Betreff:
Sanierung Sportanlage Deutschherrnwiese

Entscheidungsvorlage

Sanierung Sportanlage Deutschherrnwiese

Gutachterliche Stellungnahme zum Flugbetrieb an einer PIS-Landestelle in Verbindung mit der Errichtung eines angrenzenden Kunstrasensportplatzes auf dem Gelände des Sportplatzes „Deutschherrnwiese" in Nürnberg

PORTPLATZ DEUTSCHHERRNSTRASSE - VARIANTE 2.1 VERSCHIEBUNG/ DREHUNG KAMPFBAHN

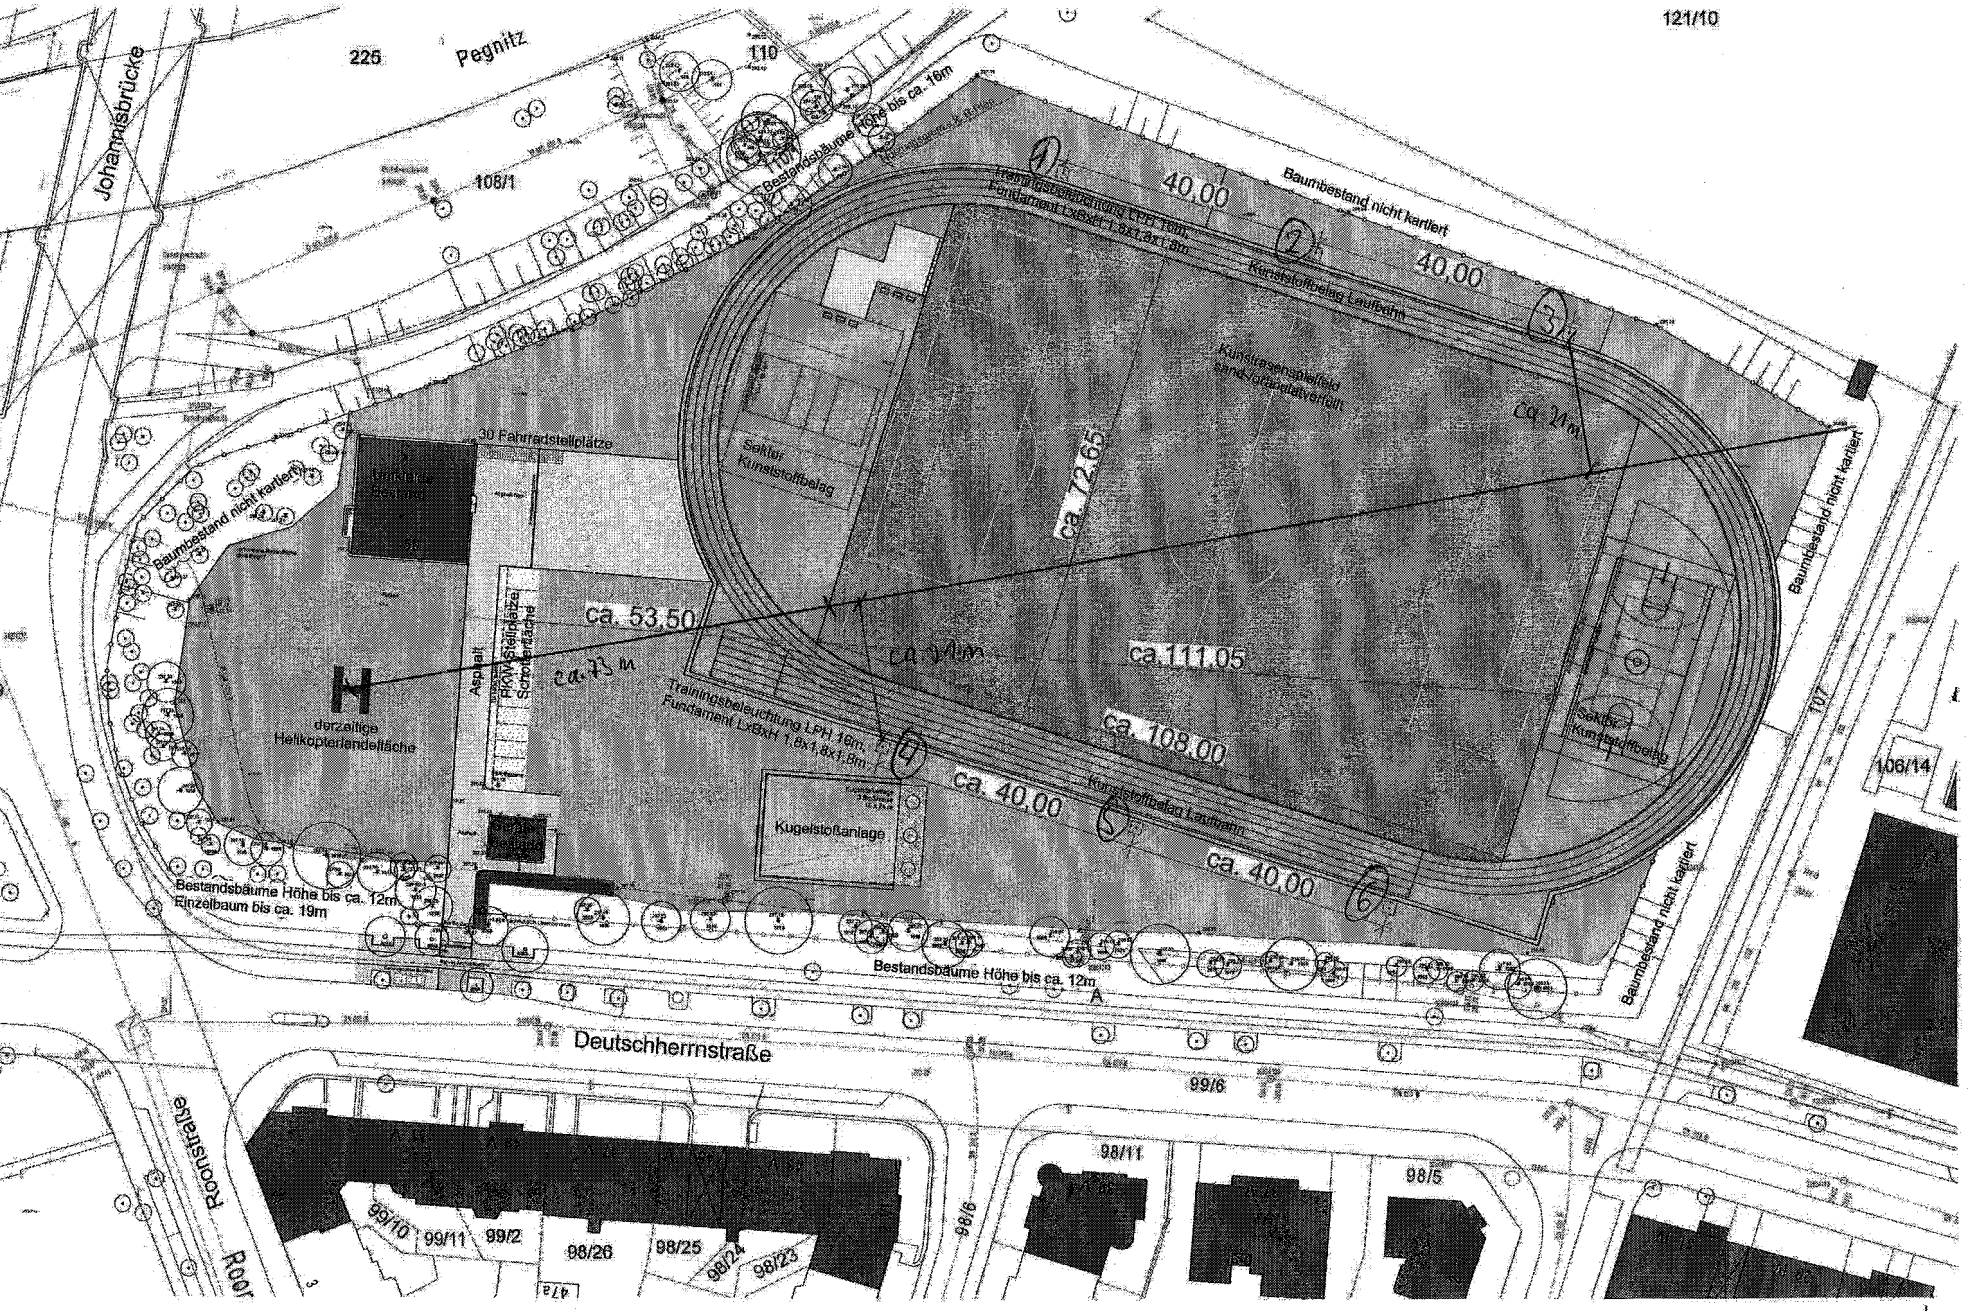
Die beiliegenden Übersichtslagepläne wurden um handschriftliche Einzeichnungen ergänzt. Im Einzelnen wurden die jeweilige Anfluggrundlinie sowie die Abstände zu den seitlich nächstgelegenen Lichtmasten eingezeichnet bzw. näherungsweise bestimmt. Die Anflug-grundlinien wurden jeweils so gewählt, dass von der Mitte der Landestelle aus möglichst mittig und geradlinig zwischen den geplanten Lichtmasten der Flutlichtanlage hindurchgeflogen werden kann.

Die nachfolgende Tabelle enthält die Ergebnisse der durchgeführten Abstandsmessungen. Die Nummerierung der Lichtmasten wurde in die zur Verfügung gestellten Übersichtslagepläne eingetragen (s. Anhang).

Variante 2.1	Variante 2.2
Abstand zwischen Mitte der Landestelle und Beginn des Kunstrasens	73 m	67 m
Seitlicher Abstand zwischen Anfluggrundlinie und Lichtmast Nr. 4	21 m	36 m
Seitlicher Abstand zwischen Anfluggrundlinie und Lichtmast Nr. 3	21 m	35 m

Bei beiden Varianten wird der für den Flugbetrieb erforderliche Abstand nicht eingehalten. Bei Variante 2.1 liegt der Lichtmast rd. 17,50 m innerhalb des Flugkorridors und nur 15,50 m vom drehenden Hauptrotor des Hubschraubers entfernt. Dieser geringe Abstand stellt ein absolutes Sicherheitsrisiko dar und ist flugbetrieblich nicht akzeptabel.

Die Variante 2.1 ist flugbetrieblich nur möglich, wenn auf dem Sportplatz keine Flutlichtmasten aufgestellt werden.

Die Errichtung einer Flutlichtanlage ist bei Variante 2.1 nicht möglich. Bei der Variante 2.2 ist die Installation einer Flutlichtanlage möglich, wenn die Flutlichtmasten mit einer Hindernismarkierung versehen werden.

Eine weitere Benutzung der bestehenden PIS-Landestelle bei Variante 2.1 ist nur möglich, wenn auf die Errichtung einer Flutlichtanlage verzichtet wird. Dies ist in erster Linie auf die geringen seitlichen Abstände zu den Lichtmasten während der Start- und Landevorgänge zurückzuführen.

PORTPLATZ DEUTSCHHERRNSTRASSE - VARIANTE 2.2 VERSCHIEBUNG KAMPFBAHN

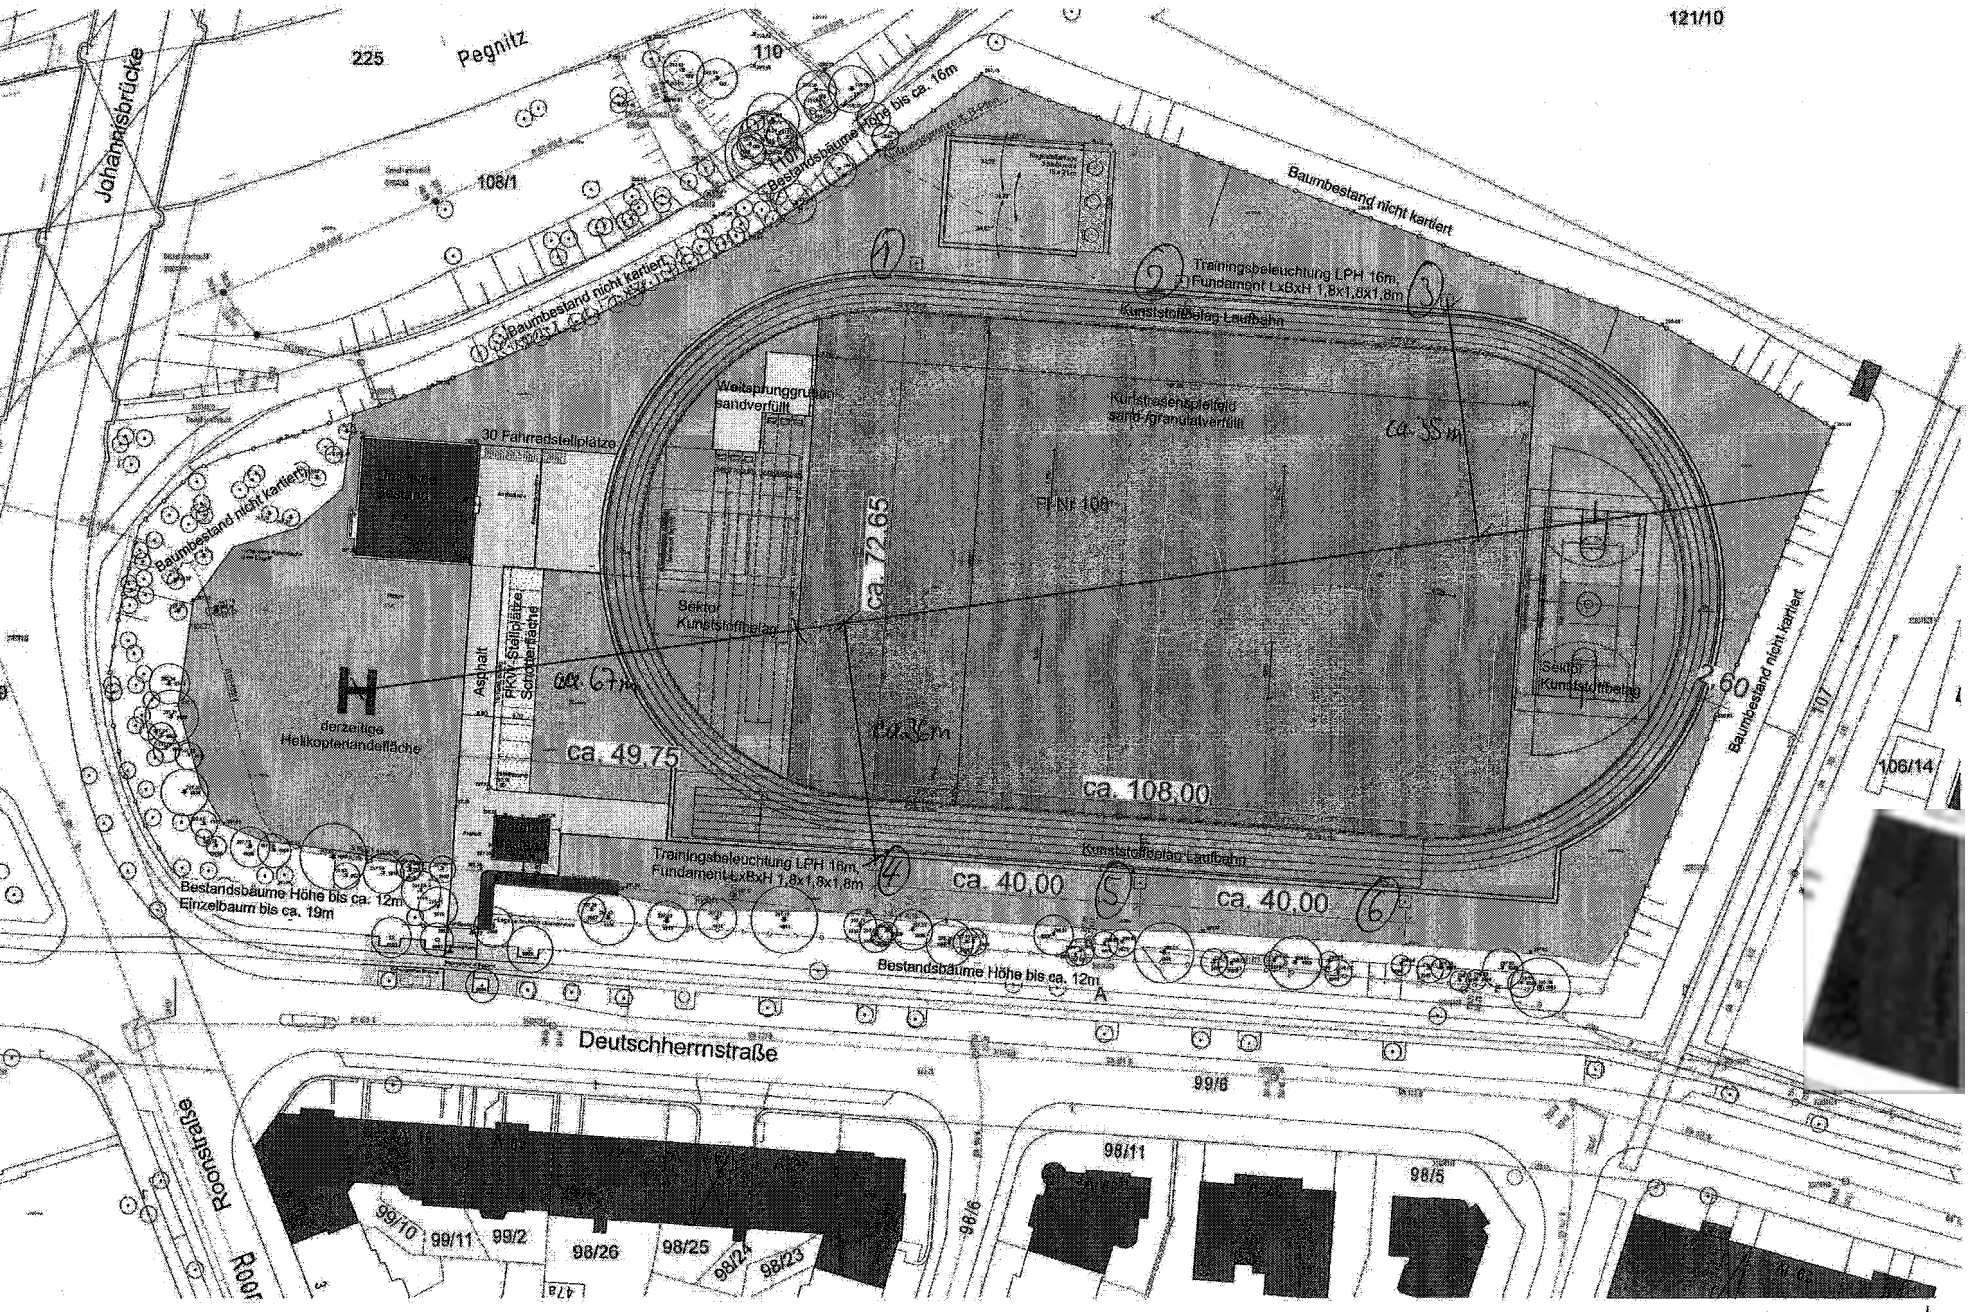
Bei Variante 2.2 befinden sich die Lichtmasten maximal 3,50 m innerhalb des Flugkorridors. Damit verbleiben für den Durchflug des Hubschraubers noch 70,00 m Korridorbreite. Dies kann flugbetrieblich noch akzeptiert werden unter der Voraussetzung, dass die Lichtmasten farblich entsprechend den Vorgaben für die Markierung und Befeuerung von Hindernissen markiert werden.

Die Markierung besteht aus einem Farbanstrich mit abwechselnd roten und weißen Streifen (Streifenhöhe 2 m) und ist im oberen Bereich der Lichtmasten anzubringen. Die Markierung beginnt und endet mit einem roten Streifen.

Sollten bei Variante 2.2 Flutlichtmasten gebaut werden, so sind diese mit einer entsprechenden Hindernismarkierung zu versehen.
